OGGETTO: PARERE TECNICO SUL PROGETTO TESECO EX RAFFINERIA AQUILA IN MUGGIA (TS).

OGGETTO: piattaforma polifunzionale della società TESECO S.p.A.

PIATTAFORMA POLIFUNZIONALE
DELLA SOCIETÀ TESECO S.P.A.

DOCUMENTO DI RISPOSTA ALLA RICHIESTA DI
CHIARIMENTI A SEGUITO DELL'INCONTRO DEL
6 NOVEMBRE 2007 PRESSO GLI UFFICI DEL MATTM

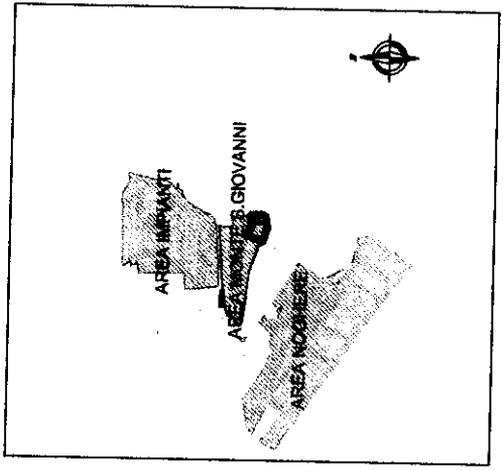
Nella porzione orientale dell'area di Monte S. Giovanni (Lotto LM4), in adiacenza della vasca dell'acqua antincendio (Allegato B, Figura 1), fu autorizzata, ex DPR 915/82, la realizzazione di una discarica di rifiuti speciali, 2° cat. Tipo B, per lo smaltimento di rifiuti provenienti da scarti bituminosi, paraffinosi, materiali refrattari, ceneri e terra.

Premesso ciò, si ribadisce che è volontà della società TESECO S.p.A. rimuovere tutto il corpo dei rifiuti presente in corrispondenza della cosiddetta discarica di Monte San Giovanni, di estensione stimata, ad oggi, di circa 770 mq e volume di circa 1300 mc, come già dichiarato nel Progetto Preliminare di Bonifica approvato e nuovamente ripreso nel Progetto Definitivo presentato per il Lotto LM4, nel quale ricade appunto la discarica in questione.

OGGETTO:	AREA EX AQUILA	FIGURA:	2
PROPRIETA':	TESECO S.p.A. VIA C. L. RAOGHIANTI, 12 - 50121 PISA		
UBICAZIONE IMPIANTO:	COMPRESORIO EX AQUILA, VIA FLAVIA DI AQUILINA, MUGGIA (TRIESTE)		
PROGETTO:	GRUPPO DI LAVORO TESECO		
		SCALA:	
		DATA:	07/12/2007

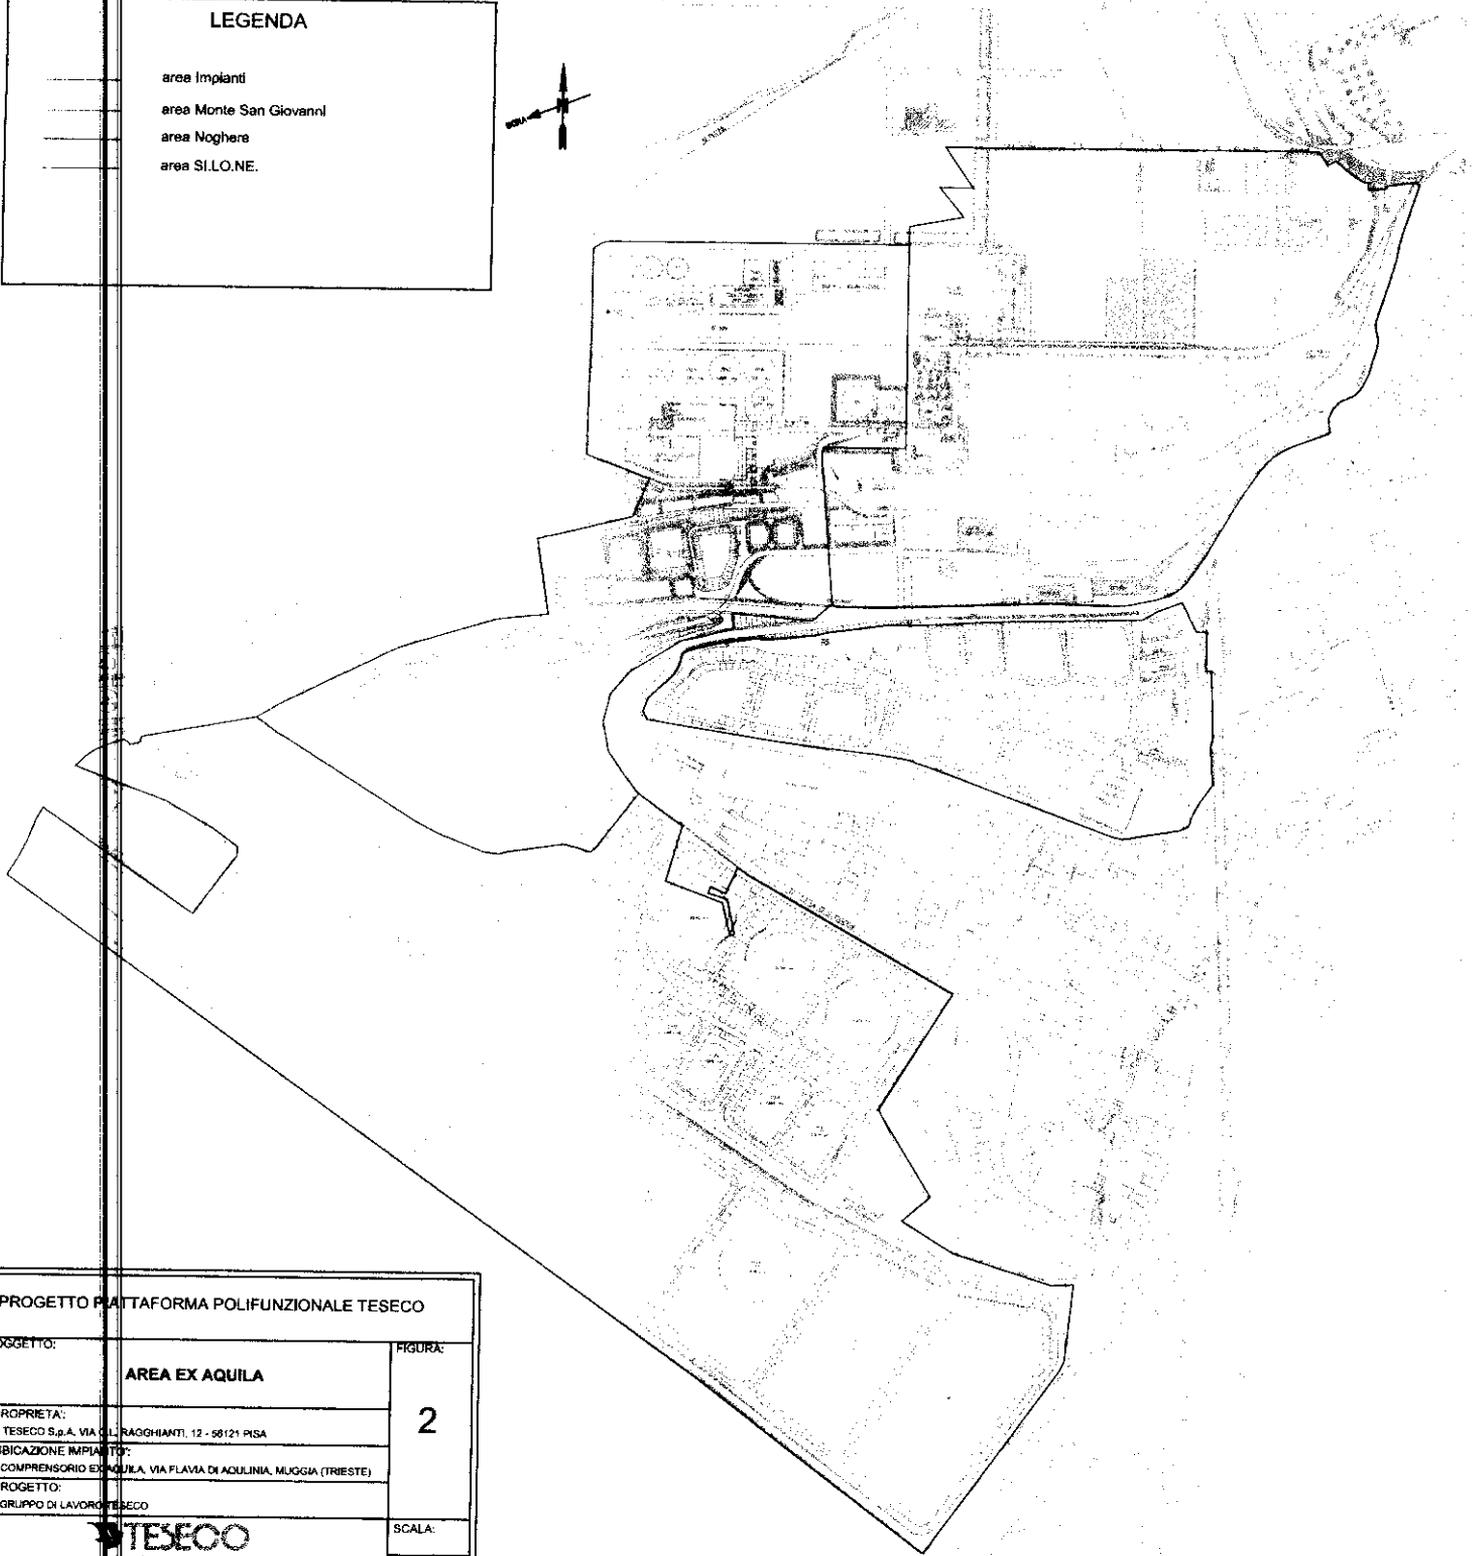
Il promontorio Monte San Giovanni (Allegato B, Figura 2), che separa le valli del Torrente Rosandra (lato Impianti) e del Rio Ospio (lato Noghere) è costituito dalla successione stratificata di calcareniti ed argilliti del Flysch tardo oligocenico i cui strati si immergono da una parte (lato Impianti) sotto i terreni di riporto e dall'altra (lato Noghere) sotto i depositi fluvio-lacustri olocenici della valle del Rio Ospio.
